Affidamento a Contraente Generale dei "Lavori di ammodernamento del tratto Palermo - Lercara Friddi, lotto funzionale dal km 14,4 (km. 0,0 del Lotto 2) compreso il tratto di raccordo della rotatoria Bolognetta, al km 48,0 (km. 33,6 del Lotto 2 - Svincolo Manganaro incluso) compresi i raccordi con le attuali SS n.189 e SS n.121

- PERIZIA DI VARIANTE N.3 -

ELABORATI GENERALI INQUADRAMENTO GENERALE Relazione d'inquadramento tecnico economico della Variante

RELAZIONE DI INQUADRAMENTO TECNICO-ECONOMICO DELLA VARIANTE

Figura 46 - Stralci planimetrici TP77

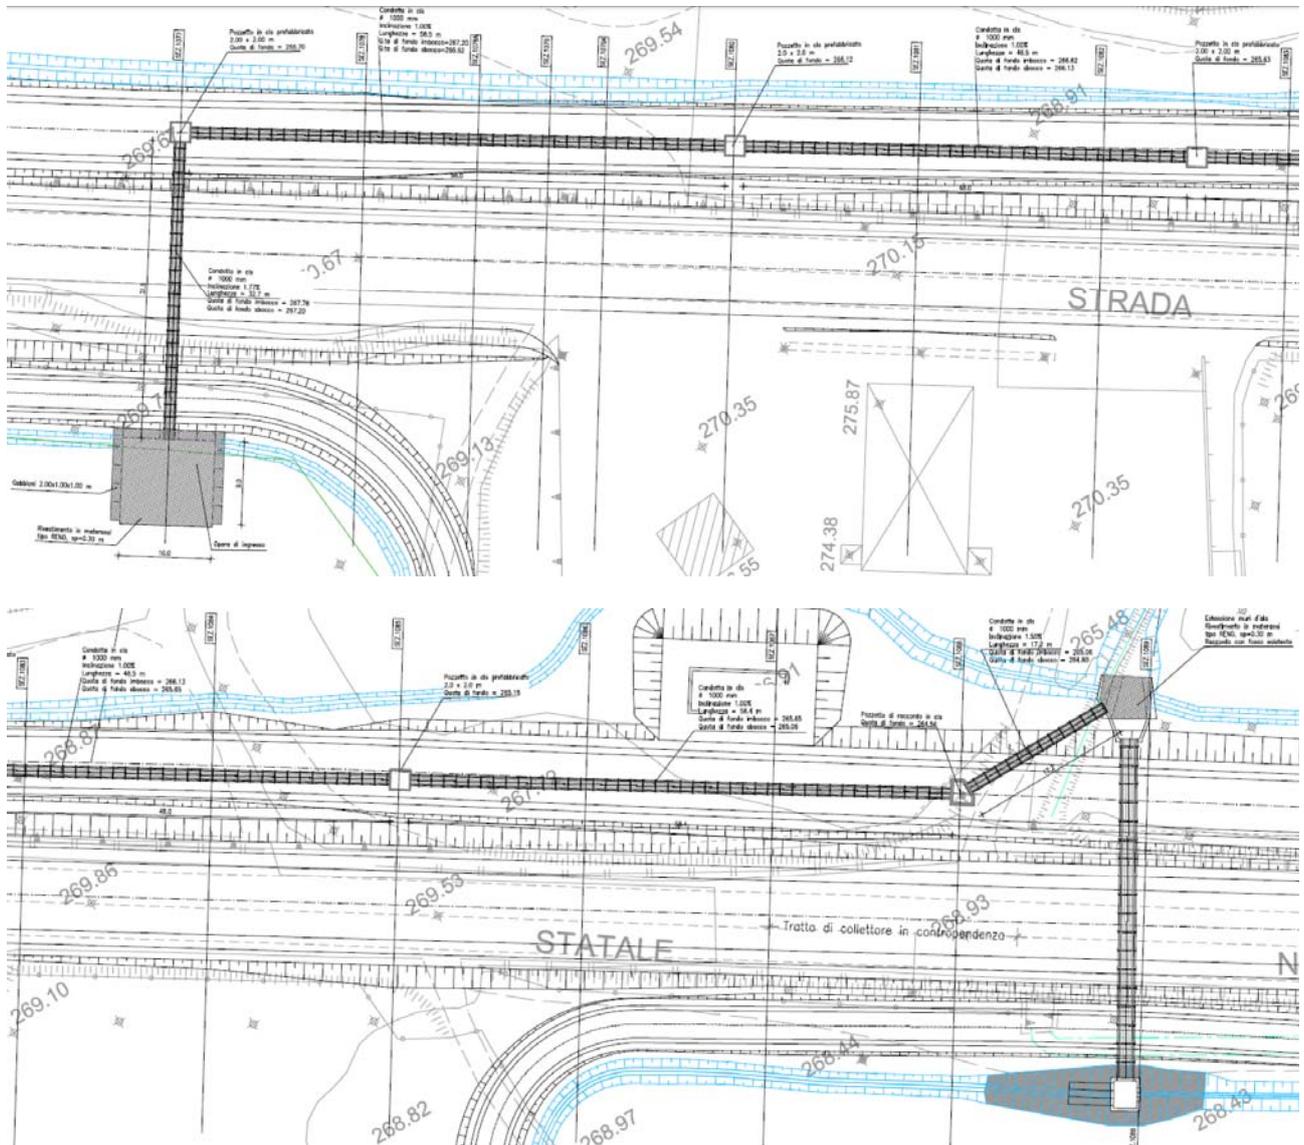
Il Progetto Esecutivo di Variante n.3 prevede la realizzazione di un nuovo tombino avente la funzione di drenare le acque convogliate dal pendio. Il convogliamento delle acque sarà assicurato da un'opera di imbocco rivestita in gabbioni e materassi tipo Reno che consentirà il raccordo planoaltimetrico.

al di sotto di essa, per circa 215 m; nel tratto finale il tombino devia per ricollegarsi al fosso di sbocco del tombino esistente TP47.

Figura 50 - Sezione tipologica

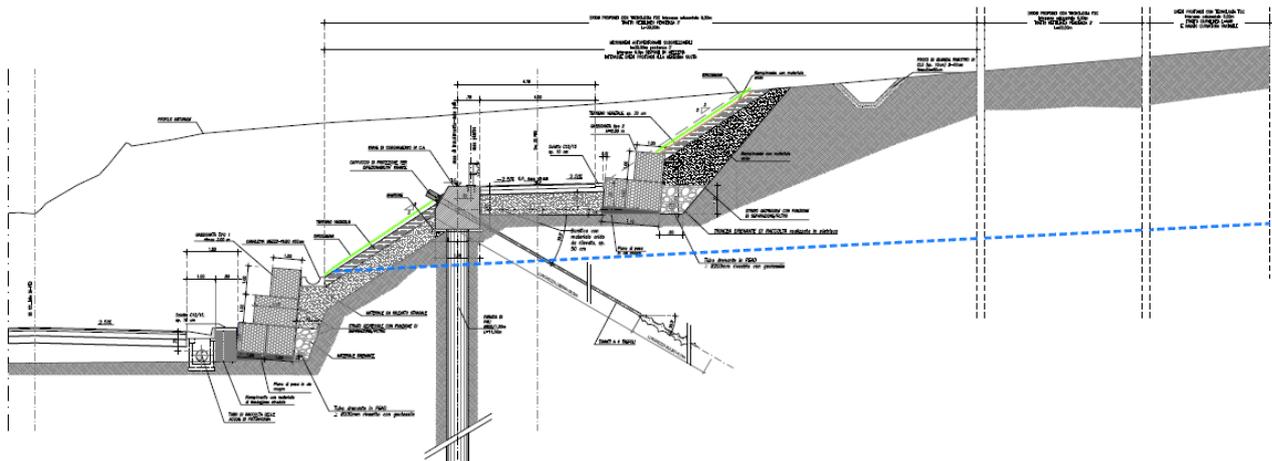
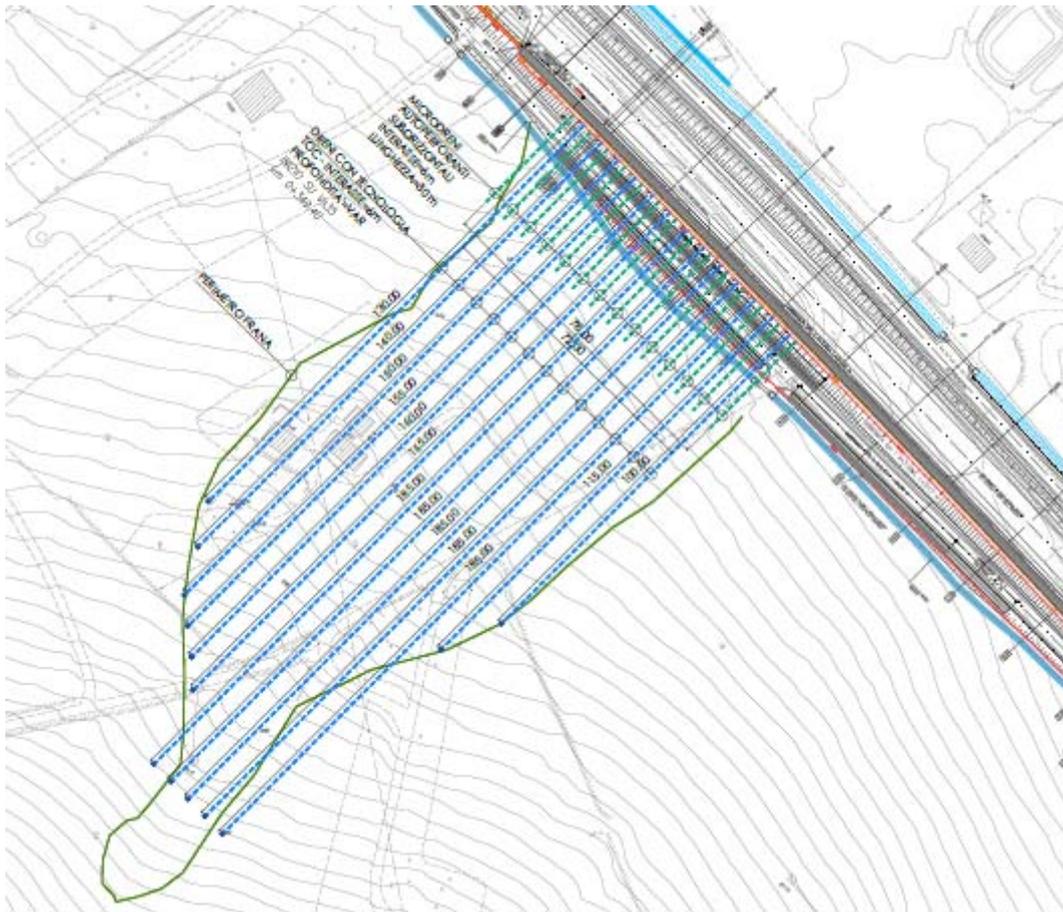
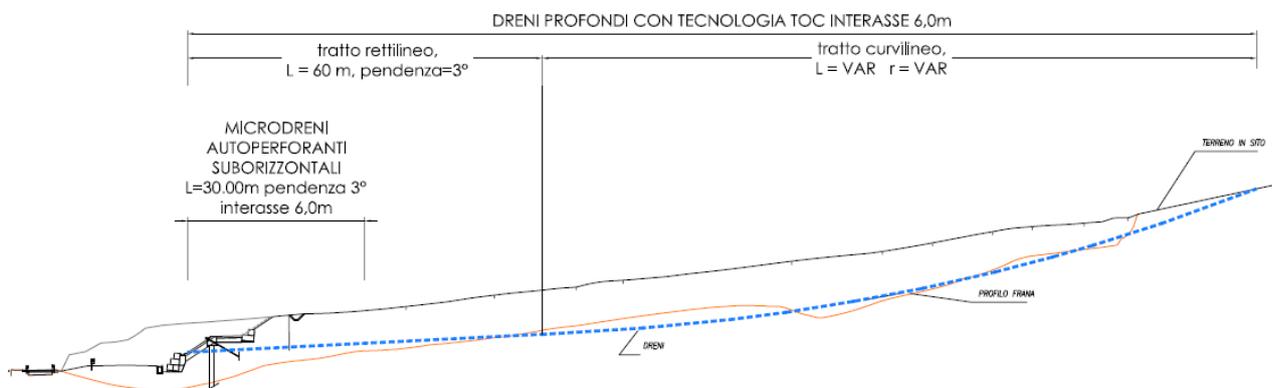
- il primo ordine costituito da dreni profondi di lunghezza variabile (superiore a 100 m) ad un interasse pari a 6.0 m, che pertanto attraversano tutto il corpo di frana e verranno realizzati mediante l'innovativa tecnologia delle perforazioni direzionate teleguidate (TOC): sistema di perforazione che consiste nella realizzazione di una trivellazione, applicabile in materiali di qualsiasi natura, mediante una testa orientabile pilotata dalla superficie tramite strumentazione elettronica che consente di monitorare e modificare quota e direzione durante la perforazione. Queste linee drenanti saranno caratterizzate da un primo tratto rettilineo di lunghezza di circa 60 m ed inclinazione di 3° sull'orizzontale, e da un secondo tratto curvilineo, avente un raggio di curvatura di circa 300 m.

Si riporta di seguito uno stralcio planimetrico, una sezione schematica dell'intervento con dreni e la sezione tipologica dell'intervento. Per i dettagli geometrici e costruttivi si rimanda agli specifici elaborati grafici dell'opera in esame (PVOS140N005_60_4137).

Figura 56 - Planimetria del tratto in oggetto

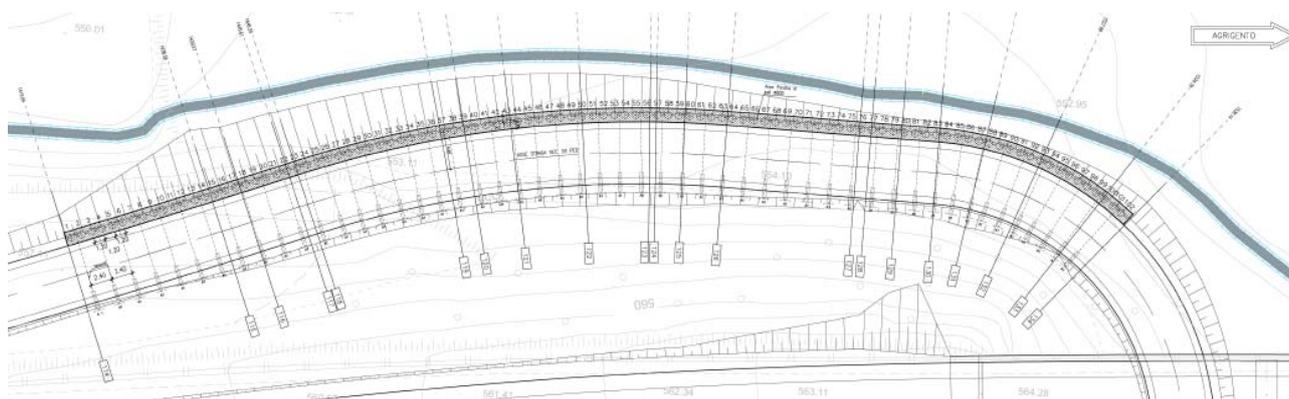
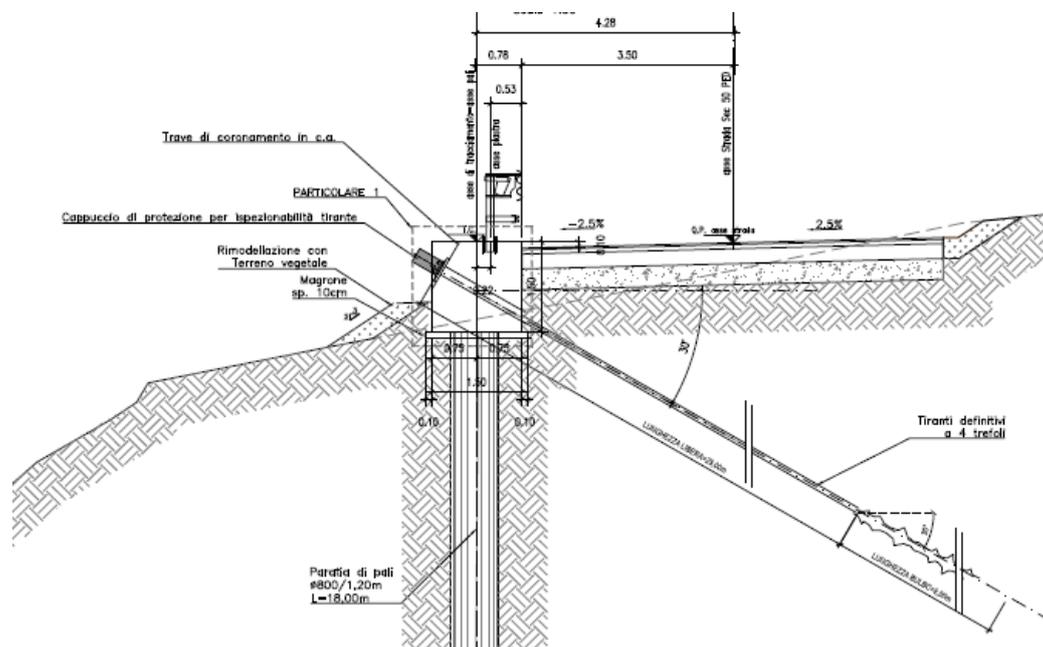
Si riporta di seguito uno stralcio planimetrico, una sezione schematica dell'intervento. Per i dettagli geometrici e costruttivi si rimanda agli specifici elaborati grafici dell'opera in esame (PVOS147N001-4_60_4137).

Figura 65: Planimetria dell'intervento

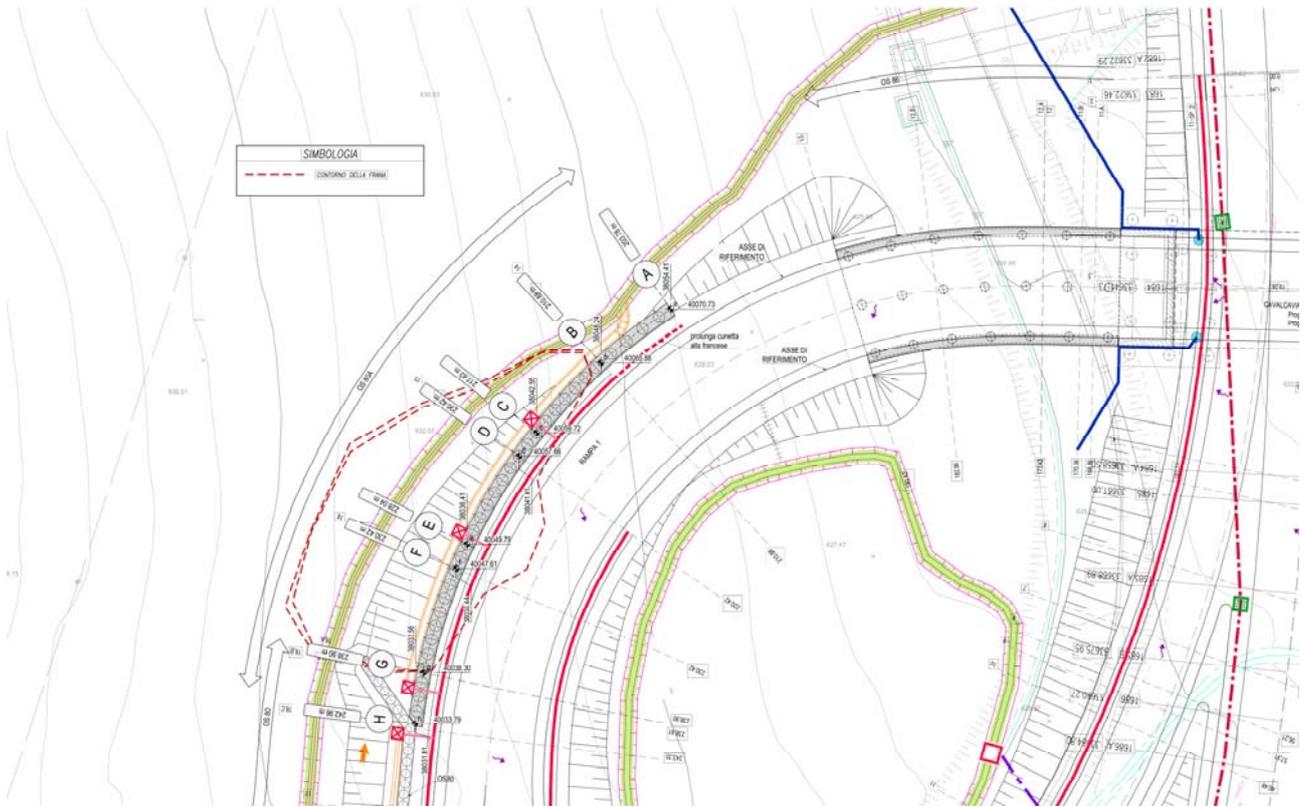
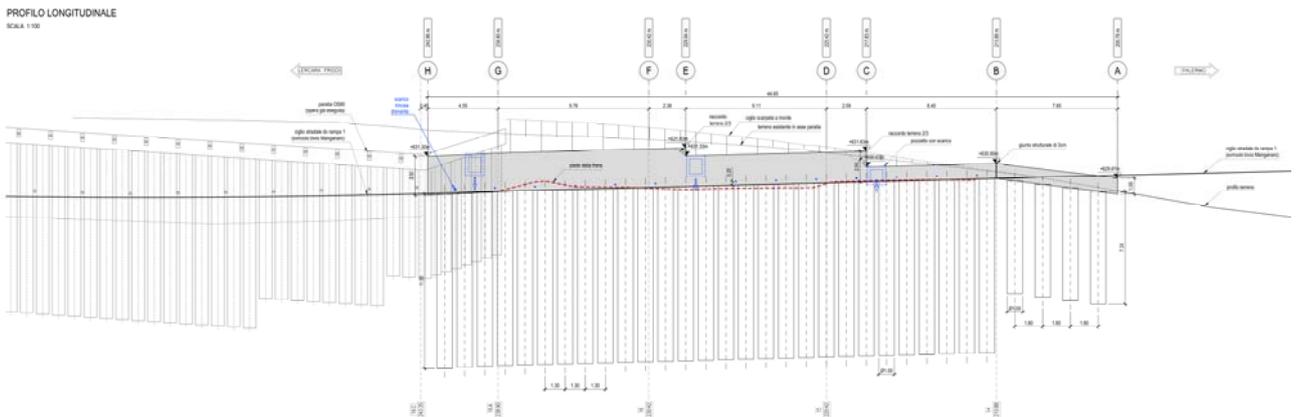
A tergo del cordolo-parete sommitale ai pali è previsto un drenaggio che corre lungo tutto lo sviluppo della paratia. Nelle figure seguenti si riportano alcuni stralci delle tavole.
